改善箇所説明図(1)

基準不適合発生箇所

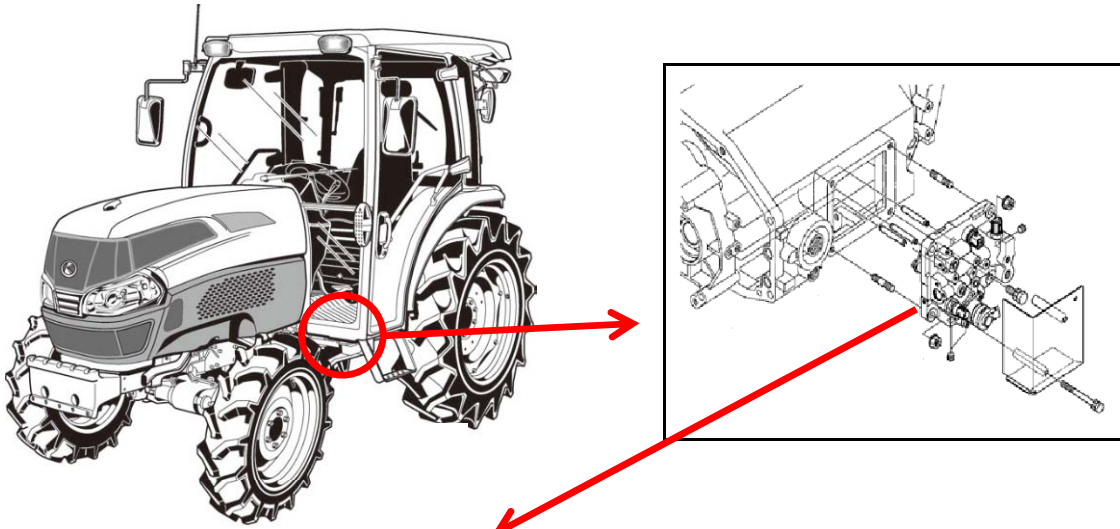
農耕トラクタの前後進制御用電磁バルブにおいて、アウターケースの形状が不適切なため、トランスミッション内の微小異物がバルブ内部に入り、当該バルブが作動しなくなることがある。そのため、走行が停止したり、前後進の切替を行った時に、切り替えた向きと逆向きに動くおそれがある。

全車両、電磁バルブを対策品に交換する。

シヤトルバルブカバー取付けボルト面に白ペイントマーク
